RELATÓRIO DE FISCALIZAÇÃO - RF/AGENERSA/CASAN Nº 145/2025

PROCESSO	480002/000797/2025		
CONCESSIONÁRIA	Iguá Rio de Janeiro S.A.	BLOCO	2
REPRESENTANTES DA CONCESSIONÁRIA	Marcelo Vilas Boas – Supervisor de Distribuição José Pedroso – Coordenador de Obras		
UNIDADE/OBRA FISCALIZADA	Reservatório Reunião		
ENDEREÇO DA UNIDADE/OBRA FISCALIZADA	Rua Almirante Melquíades de Souza, 194 – 338, bairro do Tanque, Jacarepaguá, Rio de Janeiro		
TIPO DE FISCALIZAÇÃO	Programada		
OBJETIVO DA FISCALIZAÇÃO	Verificar as condições de operação e manutenção da unidade		
MOTIVO DA FISCALIZAÇÃO	Fiscalização periódica		
PERÍODO DE FISCALIZAÇÃO	27/05/2025

Foto 10 – Escada externa sem guarda corpo

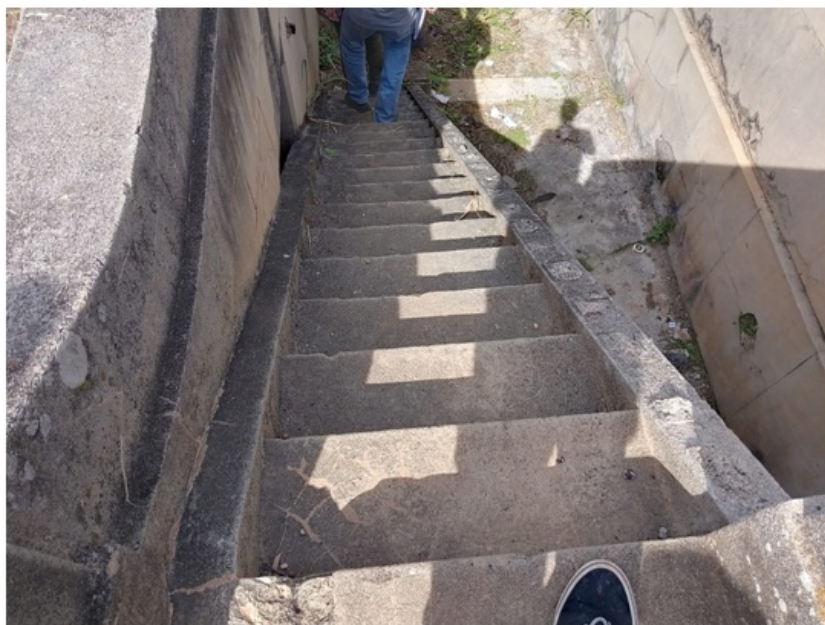
- a unidade é provida de escada externa para a parte superior, sem proteção de guarda corpo (fotos 10 e 11);

Foto 15 – Ventilação próximo a laje superior

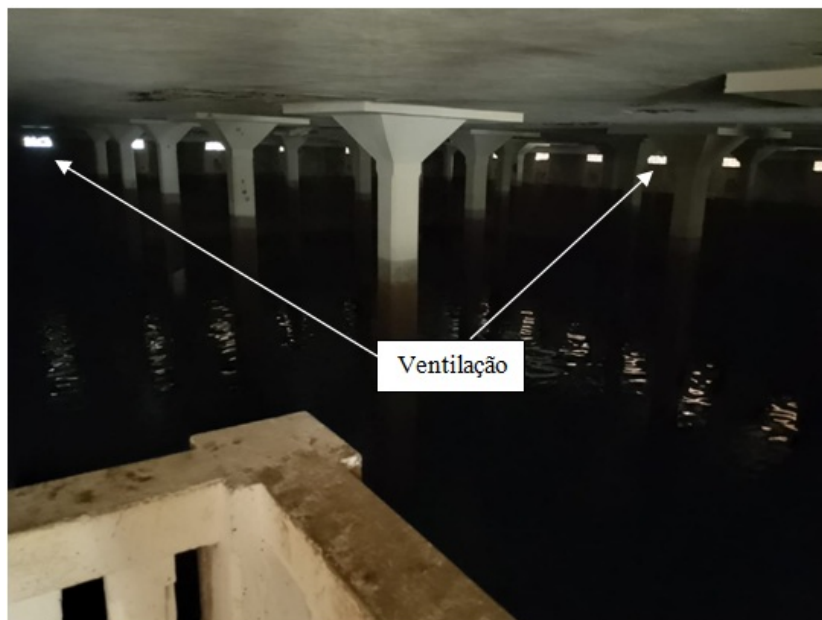
- o reservatório é provido de ventilação (foto 15);
